嘉磐惠文

申請日期	年 月 日	戶別	8 樓 E 戶
------	-------	----	---------

客戶工程變更單

E戶 建築平面圖(套上層樑)

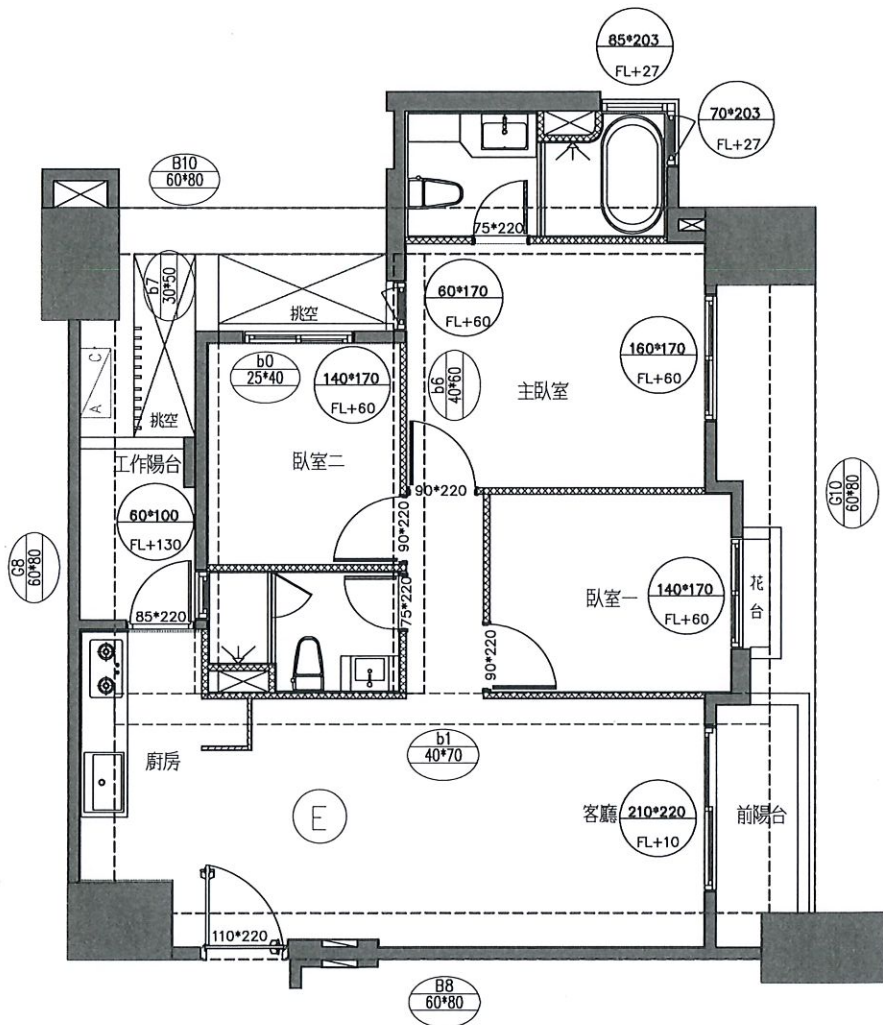
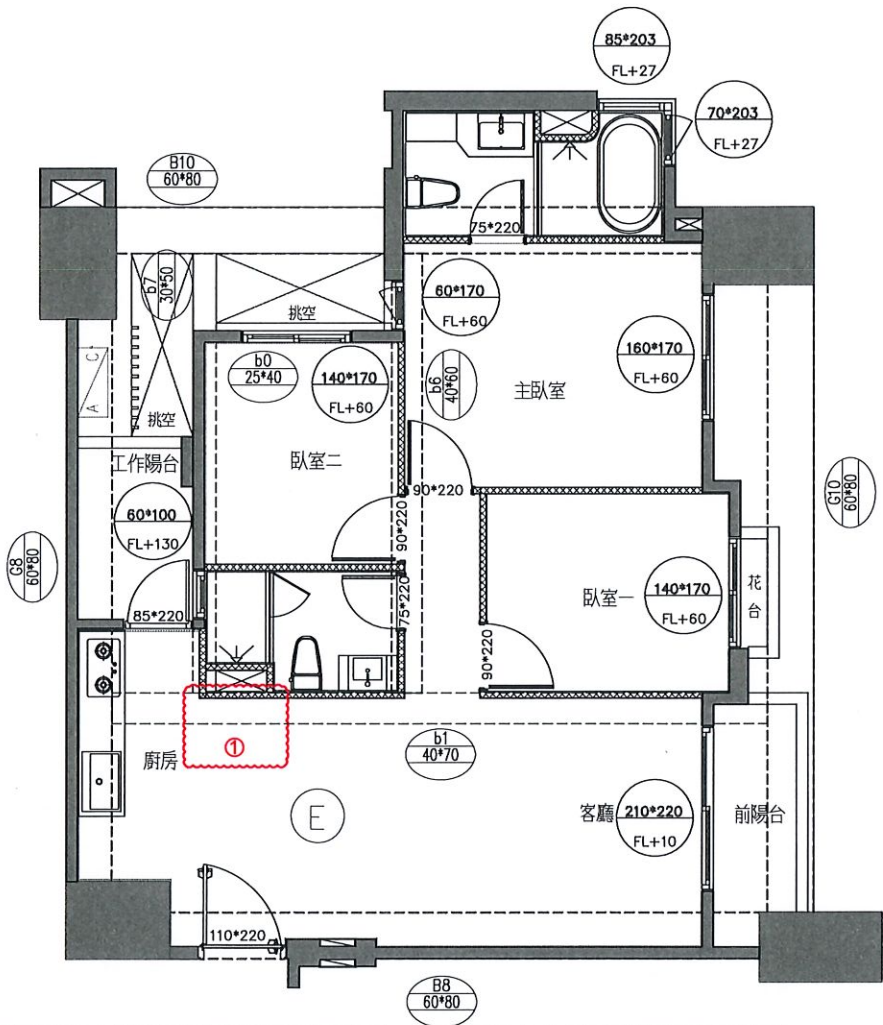
- 變更事項記錄：
- 1.輕隔間、油漆範圍變更
 - 2.廚房水槽選色(灰)+下崁
 - 3.客浴地壁磚變更主浴地壁磚
 - 4.電器櫃(含設備)追減
 - 5.客浴排風扇變更暖風機 (220V專迴追加)

E戶 地坪材質範圍示意平面圖

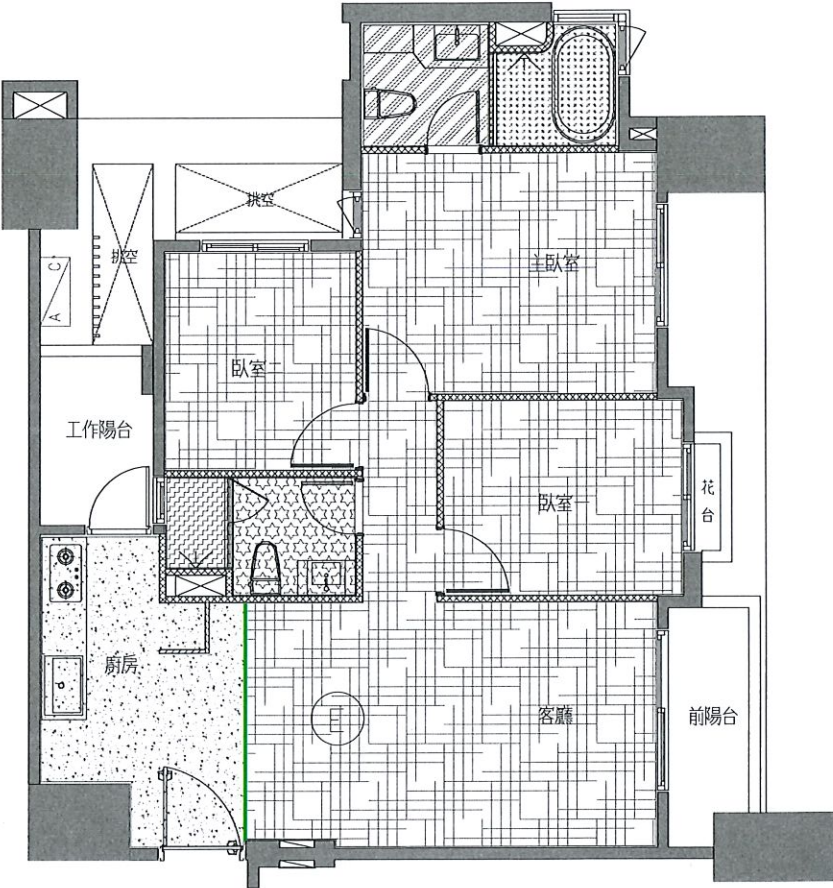
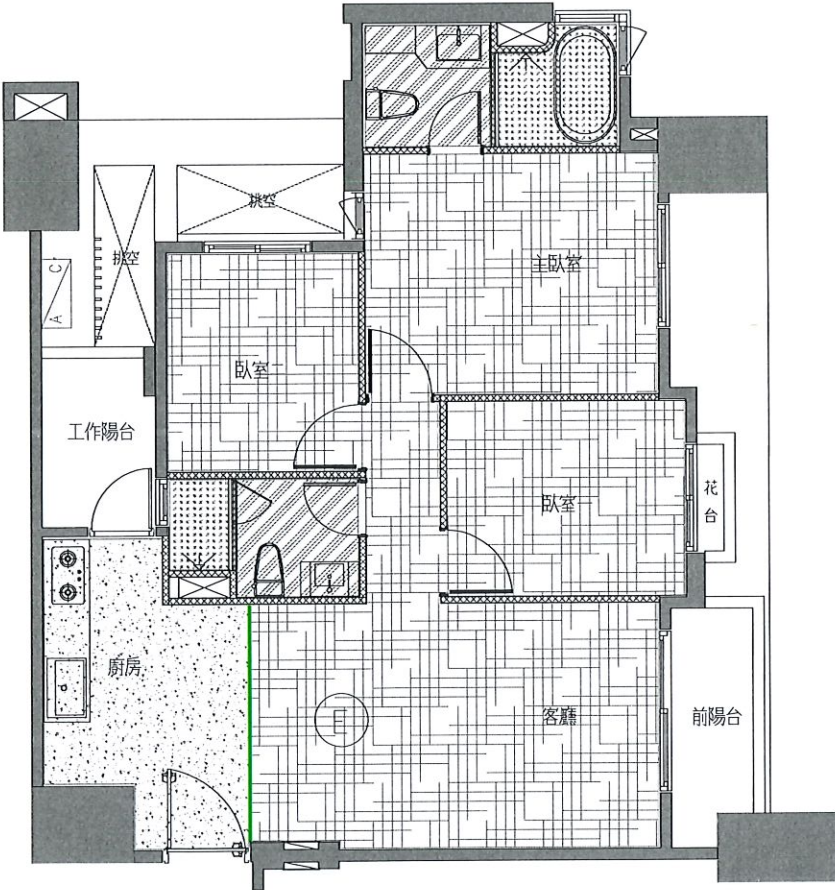
1.客浴地壁磚變更主浴地壁磚

E戶 天花板範圍示意平面圖(套上層樑)

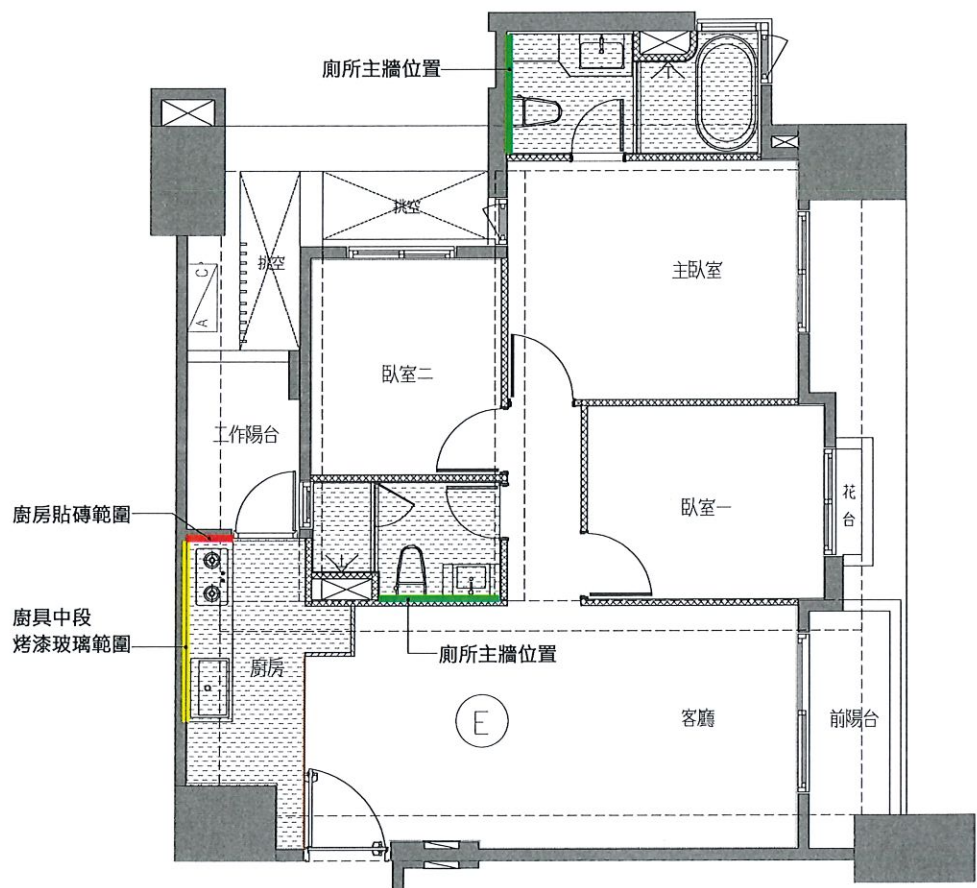
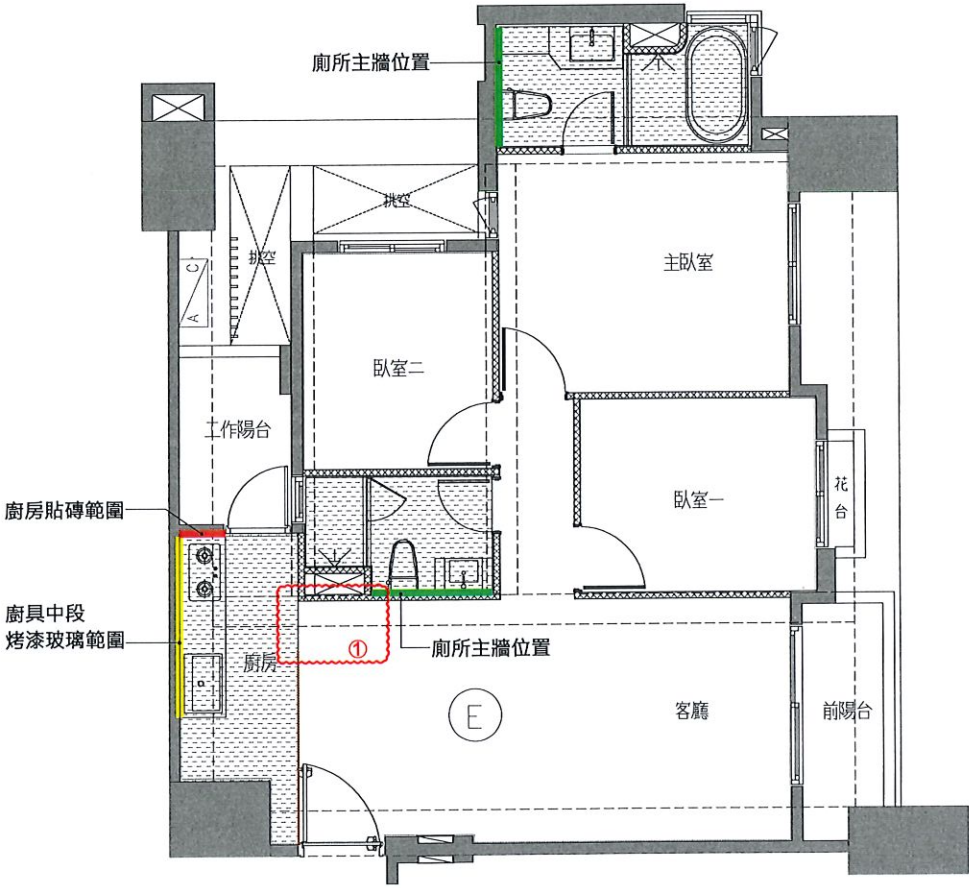
變更事項記錄：
1.廚房天花板、立板、油漆範圍變更
此區因管線外露，結構頂板不補油漆

E戶 電燈開關及迴路示意圖(套上層樑)

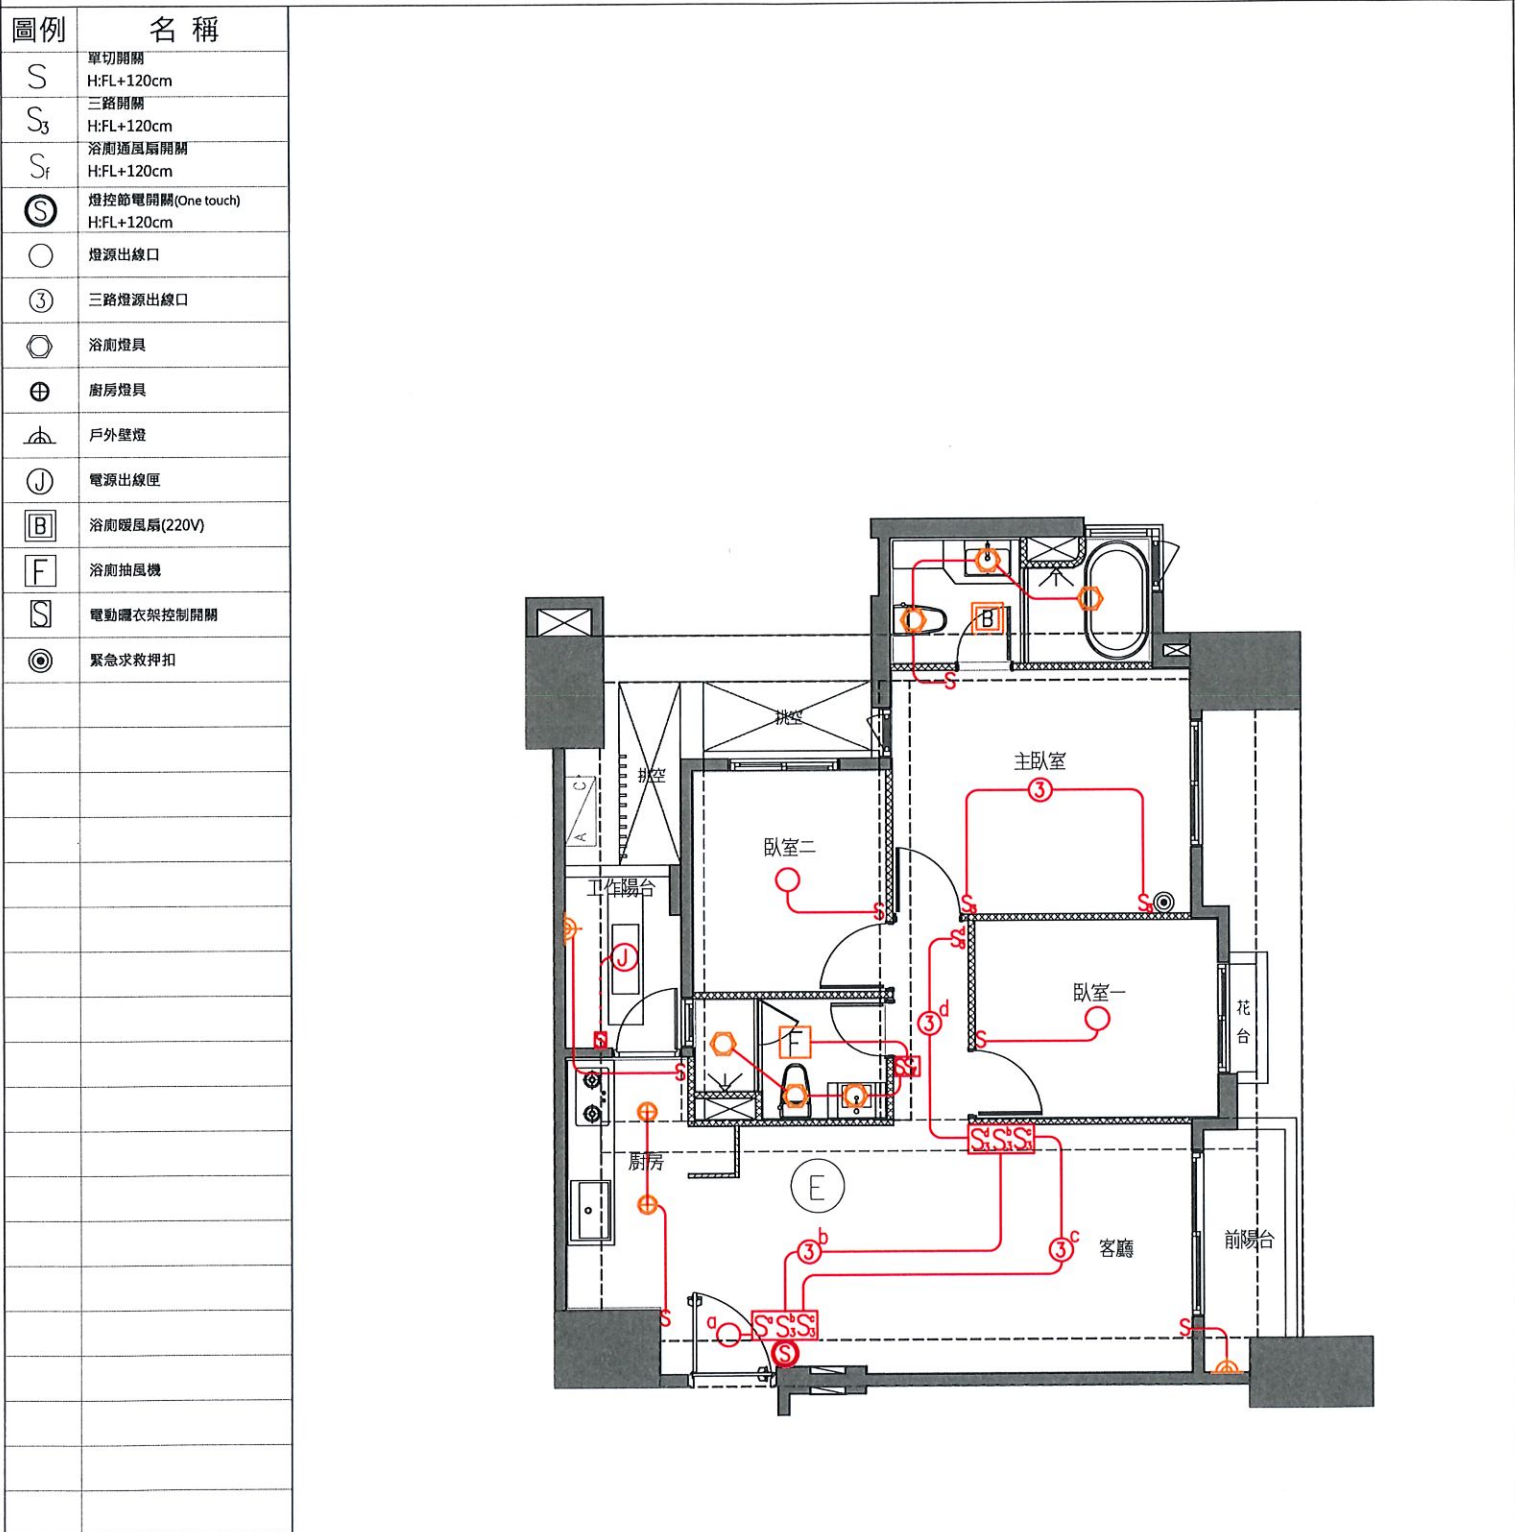
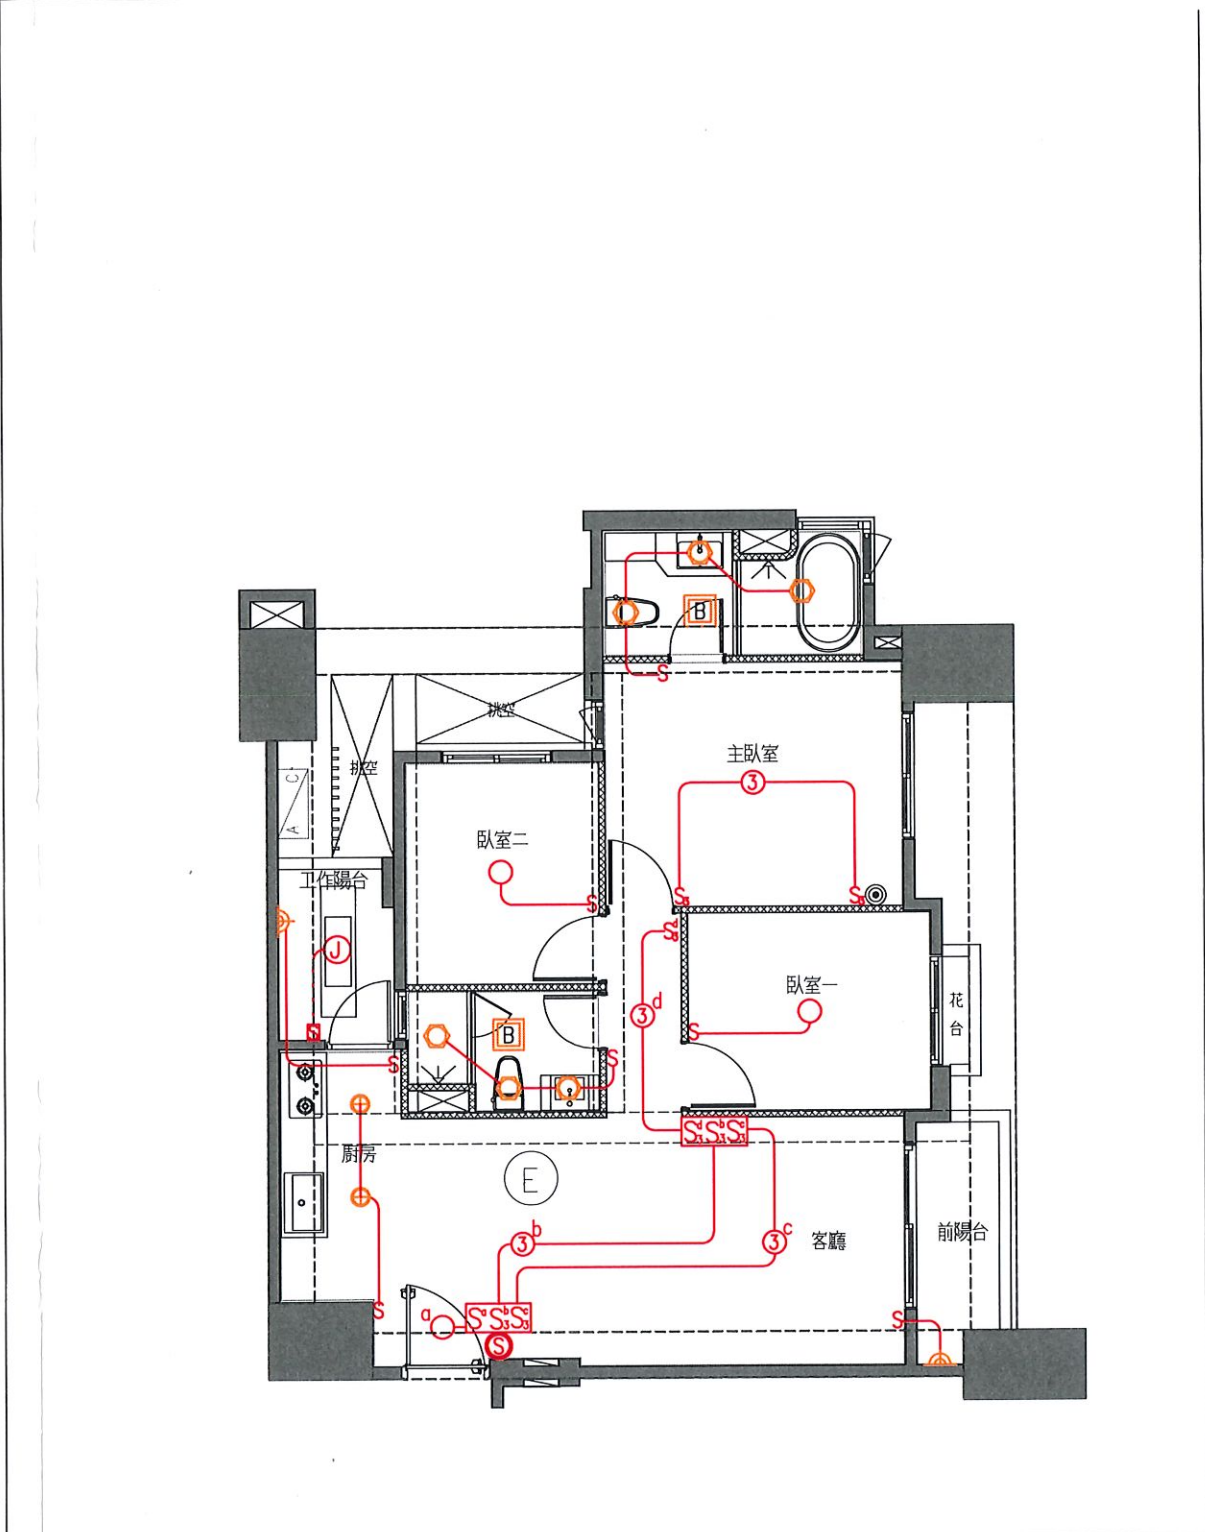
1.客浴排風扇變更暖風機
(220V專迴追加)

E戶 插座及弱電位置示意平面圖

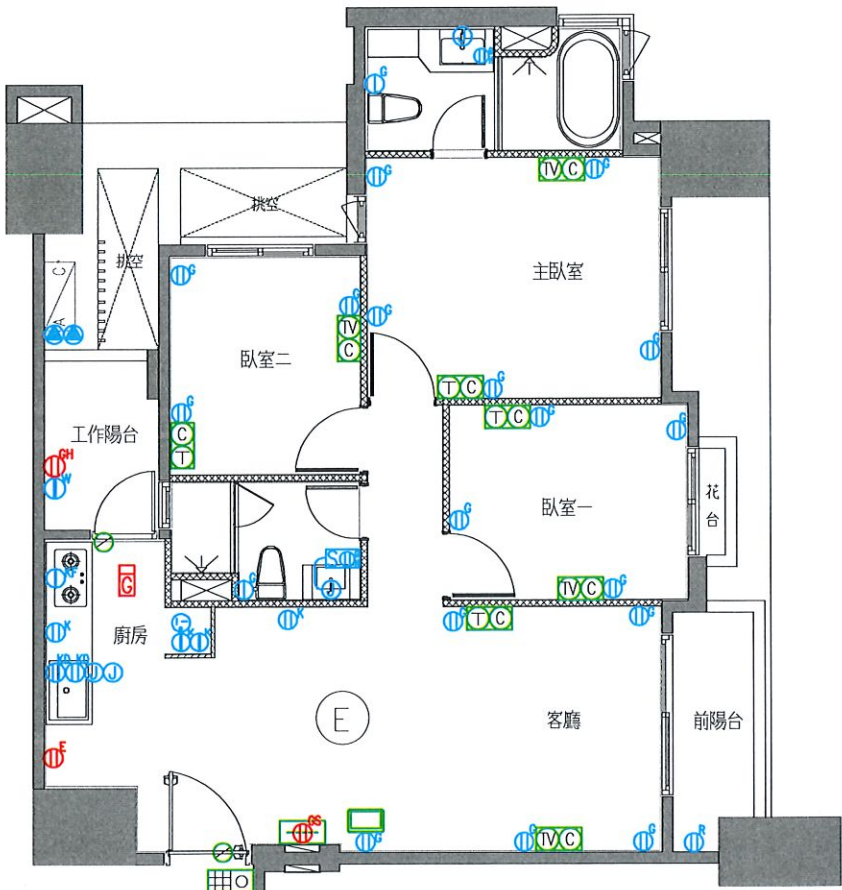
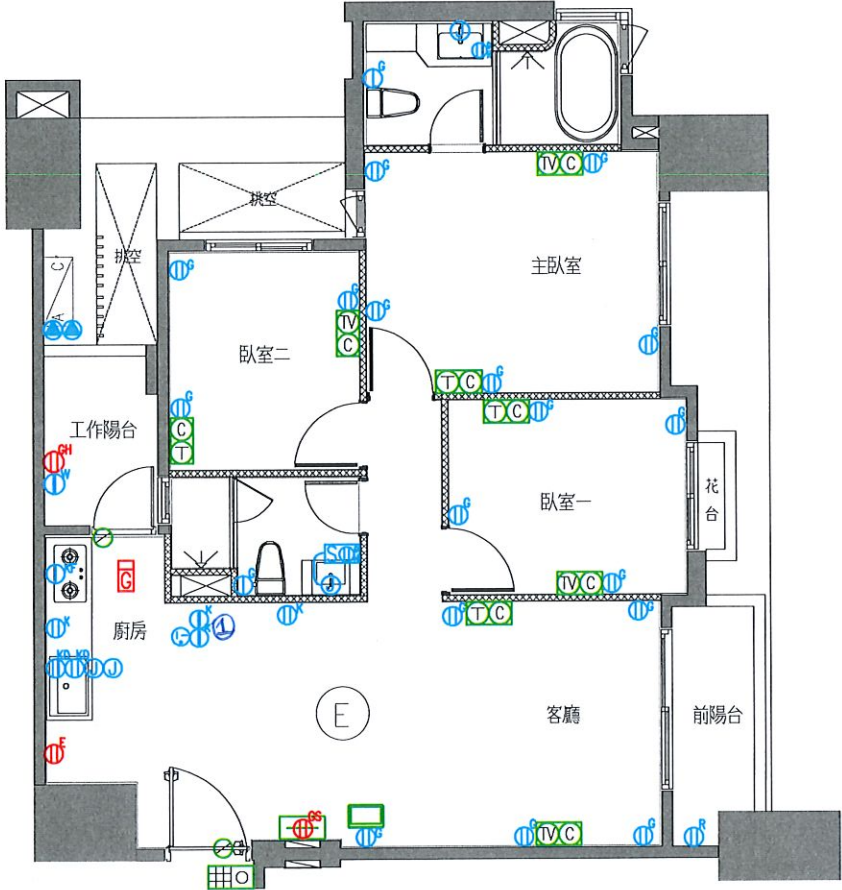
1. 電器櫃插座位置變更
- 2.
- 3.
- 4.
